S. E. CASA DE MONEDA
Ministerio de Hacienda

Circular N° 2

Licitación Pública 594

Con relación al expediente de la referencia por la contratación de **INSTALACION Y PROVISION DE CABLEADO ESTRUCTURADO.**

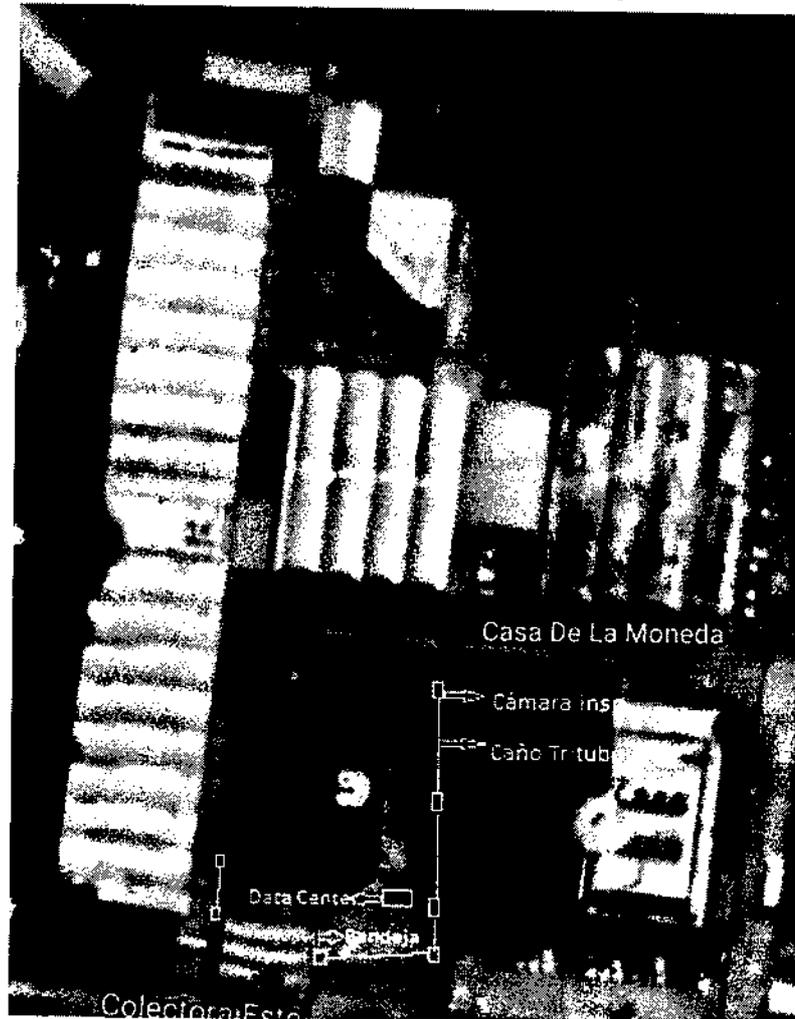
1. *"De acuerdo a la visita de obra realizada el día 24/6/2021 donde se nos indicó un cambio en la ubicación del Data Center (lugar donde llegan los cables de Fibra Óptica), esto implicaría la necesidad de la realización de cañeros subterráneos para conectar los recorridos de bandeja porta-cable a instalar con dicho datacenter. Como esta tarea no se encuentra especificada en el pliego y a fin de que todos los oferentes coticen en igualdad de condiciones solicitamos tengan a bien especificar los cañeros necesarios en cuanto a tipo (tritubo / PVC de 100mm, etc.), profundidad del cañero, cantidad y tipo de cámaras de inspección (mampostería / fibrocemento / material de la tapa) como así también indicar el metraje correspondiente tanto para el recorrido bajo tierra como así también bajo cemento."*

El ancho de las zanjas para la instalación de los ductos, estará determinado por el ancho de la base del caño tritubo, más 10cm de cada lado. Podrá ser mayor solo si las condiciones de profundidad y del terreno lo exigen. La profundidad de la zanja será de 0.60m como mínimo, con las siguientes características del fondo hacia la superficie (en casos que lo ameriten, la profundidad y las características de relleno de la zanja pueden variar):

- Tendido de ductos.
- Capa de arena de 10 cm.
- Cinta prevención de 10cm como mínimo de color amarillo o rojo.
- Última capa de tierra.
